仕様変更のご案内

LED式小形表示灯 AP2M・AP6M 黄色 24V

LED式小形表示灯 APシリーズで取付穴φ12のAP2M、φ16のAP6Mの黄色 24Vタイプにおいて、仕様変更についてご案内いたします。

- ② 内部等価回路の変更

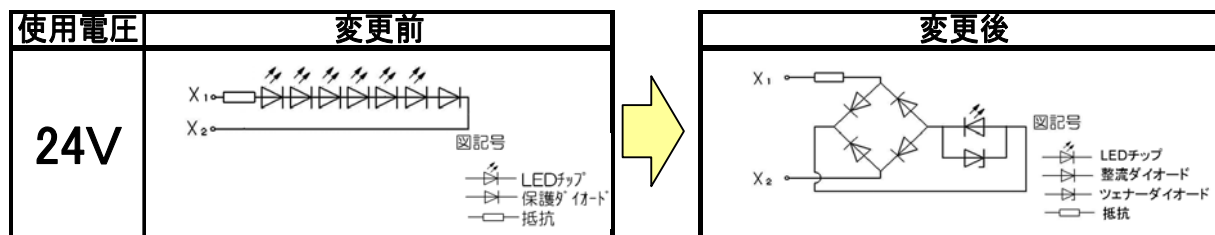
生産性向上のため LED素子の変更を行います。

- ① LED素子、素子数および電気的仕様の変更

変更前		→	変更後	
使用電圧範囲	定格電流/LED素子数		使用電圧範囲	定格電流/LED素子数
DC 24V ± 10%	11mA (6素子)		AC/DC 24V ± 10%	11mA (1素子)

輝度(明るさ)はほとんど変更ありませんが、発光波長の標準値が長くなるため、

若干アンバー色が強まった色調になるものもあります。
